5-F-30.1 Innenansicht Nord Sporthalle

Bauvorhaben:
Umbau und Erweiterung
Bertolt-Brecht-Gesamtschule
Humboldtstraße 14
30926 Seelze
Bauherr:
Stadt Seelze
Rathausplatz 1
30926 Seelze

5-F-30.3 Innenansicht Ost Sporthalle

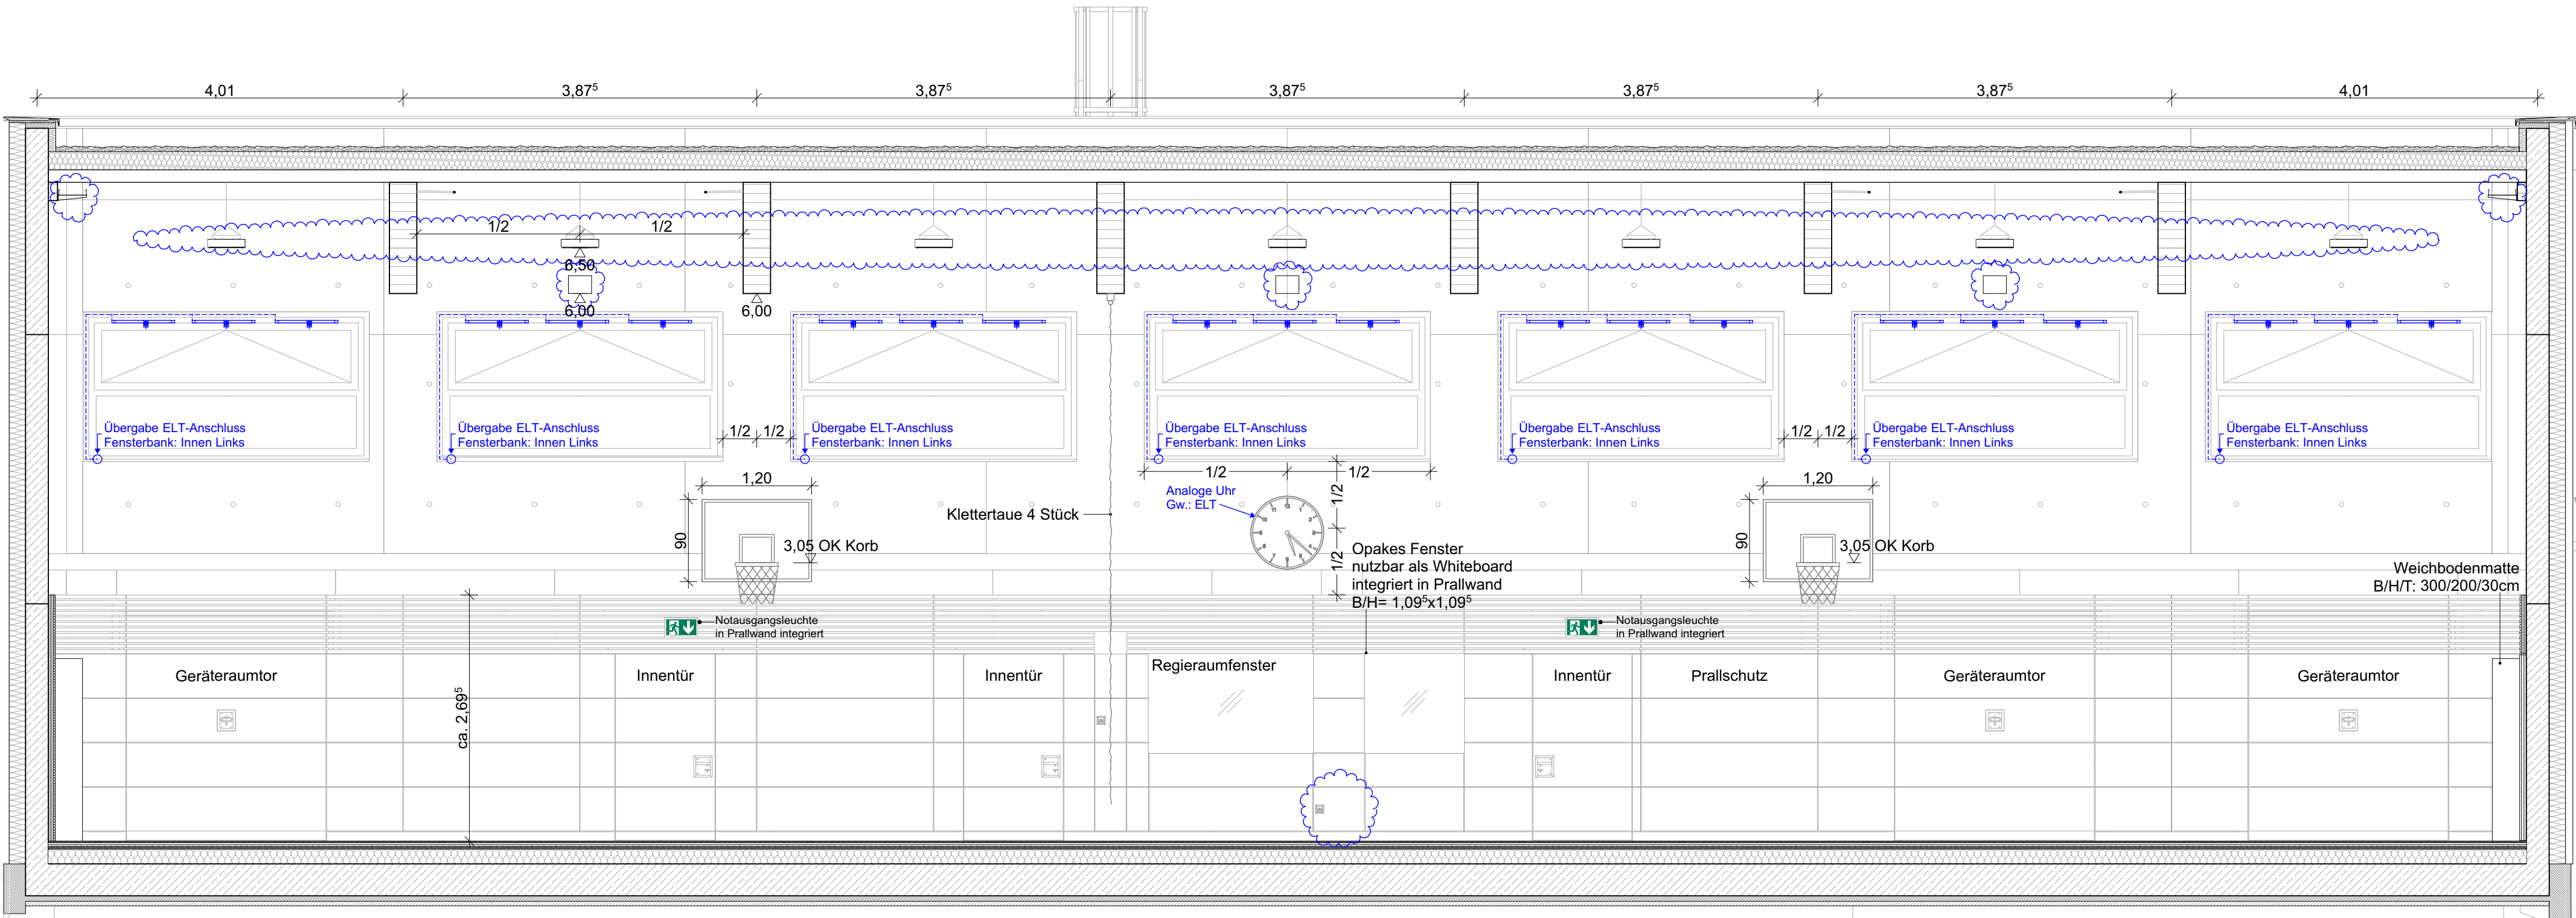
c	Anpassung Leuchtenhöhe, Lautsprecher, Revi-Tür	24.08.2026	Fm	
b	Anpassung Fensteröffnung, Prallwand und Schalplanung aktualisiert	16.07.2026	Fm	
a	ELT-Anschlüsse Basketball entfernt, Wand-An-/ Einbauten angepasst, Schalung eingezeichnet	17.03.2026	Fm	
Index	Bemerkung / Änderung	Datum	gez.	
Änderungen
